গণপ্রজাতন্ত্রী বাংলাদেশ সরকার  
শ্রম ও কর্মসংস্থান মন্ত্রণালয়  
কলকারখানা ও প্রতিষ্ঠান পরিদর্শন অধিদপ্তর

ক্যাপ পর্যবেক্ষণের তথ্য

কারখানার নাম	মাসকো পিকামো লিঃ
ঠিকানা	318, KHAPARI ROAD, SHATAISH, TONGI, Gazipur
কারখানার কোড	GZP218
কালার কোড

মূল্যায়নের ধরণ: অগ্নি মূল্যায়ন পর্যবেক্ষণের তারিখ: ১৭-১১-২০২২

পরিদর্শন পর্যবেক্ষণ	Availability of fire department pre-plan
কাপ আইটেম ক্যাটাগরি

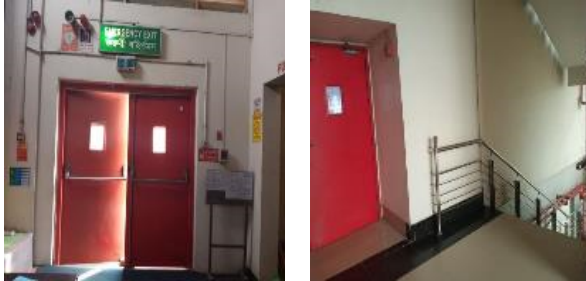
কার্যক্রম	Fire department pre-plan needs to be developed.
সুপারিশের তথ্যসূত্র	
কারখানার কার্যক্রম	
অগ্রাধিকার	৬ মাস
চূড়ান্ত সময়সীমা	-
সংশোধিত সময়সীমা	০৫-০১-২০২৩
অগ্রগতির অবস্থা	সংশোধিত
মন্তব্য	02-09-2021 (CVV3) : Found updated and remediated. 17.11.2022: Factory has developed fire department pre-plan document as per standard.
